赤枠内の表記を追加

<訂正用>

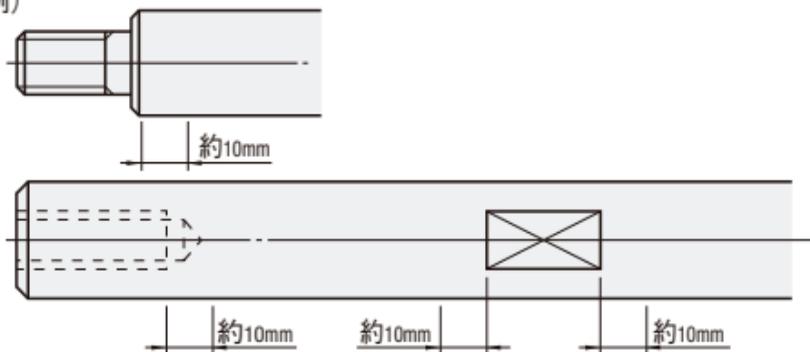
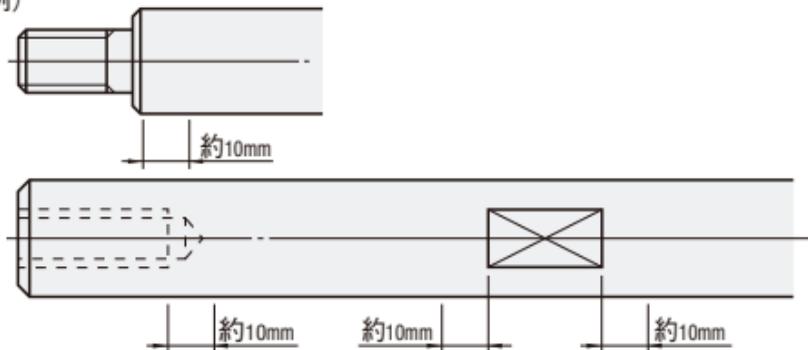
下記の例の場合(加工部+前後10mm)は、焼き鈍しにより硬度低下の可能性があります。**また、外径寸法公差の保証範囲外となります。**

下記の例の場合(加工部+前後10mm)は、焼き鈍しにより硬度低下の可能性があります。また、外径寸法公差の保証範囲外となります。
